MAIR300 系列型錄壓力錶孔更正設變通知

MAIR300

MAIR300 型錄：

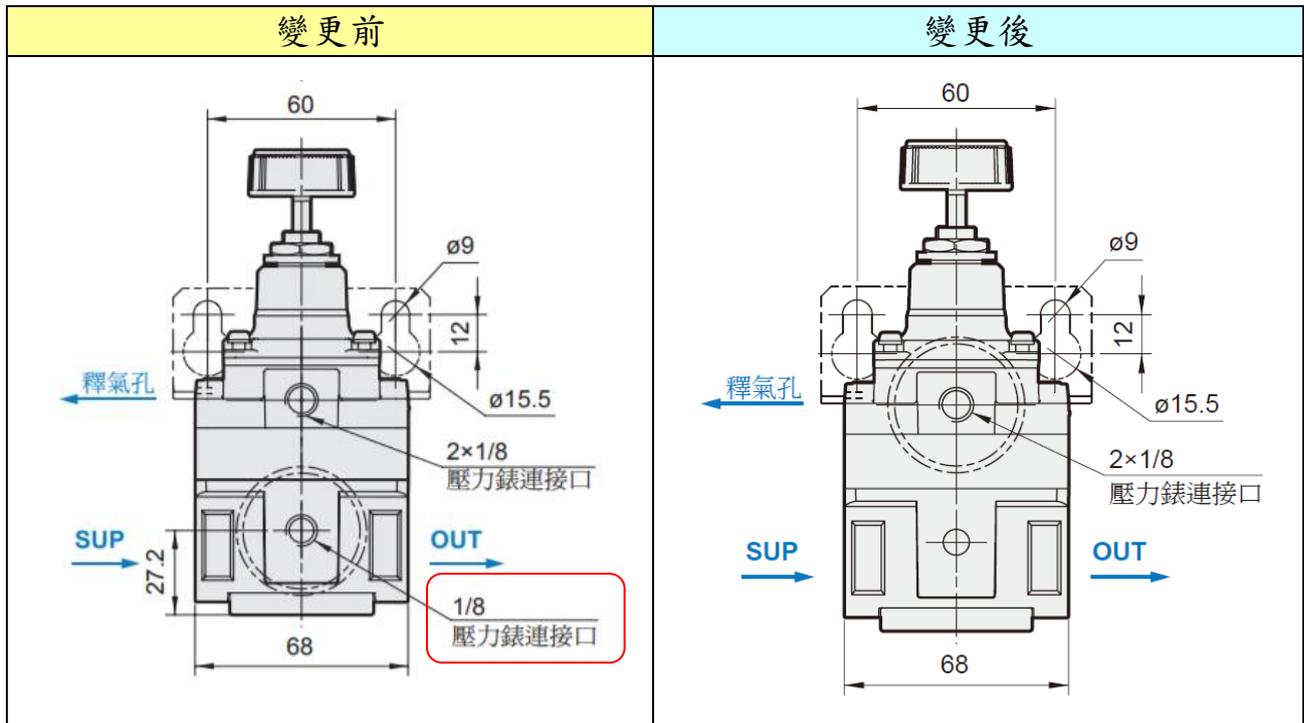
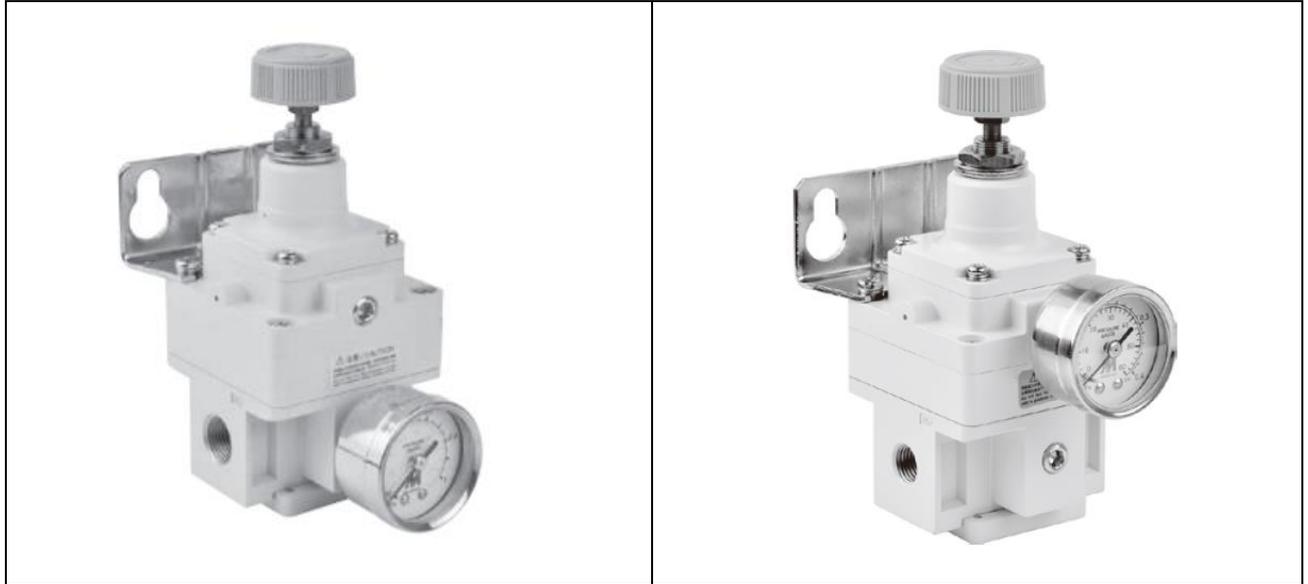
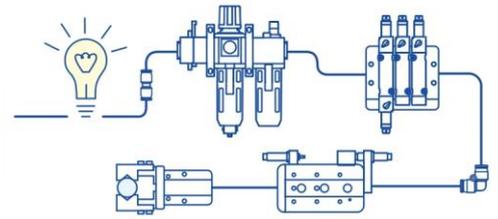
型錄標示錯誤，故更正型錄標示。壓力錶請組裝於上方壓力錶孔，原下方 1/8 螺牙請以塞頭鎖住。
